MINISTERIO DEL MEDIO AMBIENTE
CONSEJO CONSULTIVO

Opinión Sobre el Anteproyecto Norma de Emisión Para Fundiciones.

Acuerdo N° 8/2012

OBSERVACIONES AL “ANTEPROYECTO DE NORMA DE EMISION PARA FUNDICIONES DE COBRE Y FUENTES EMISORAS DE ARSENICO
Programa Chile Sustentable, Fundación Sociedades Sustentables, 1 de octubre de 2012

Figura 1: Esquema de SMCE para Plata de Ácido

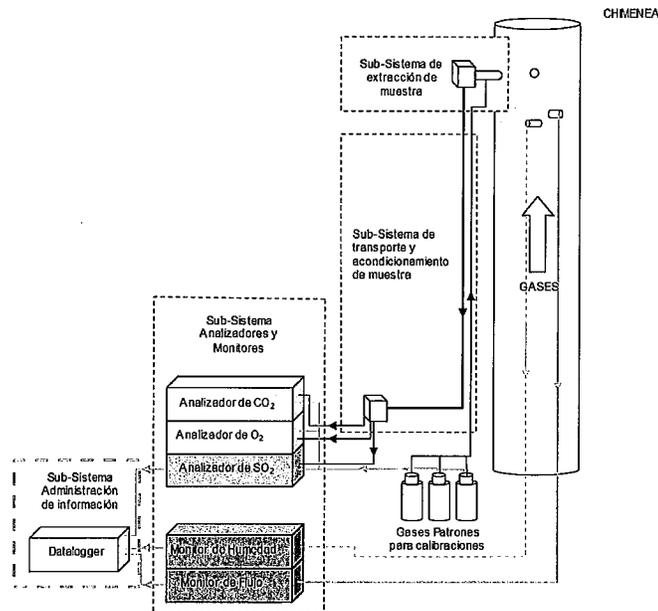
Recordar que aquí falta explicitar que la base de medición es horaria, lo que debe también explicarse para el caso del Mercurio que se debe informar en el caso de las plantas existentes.
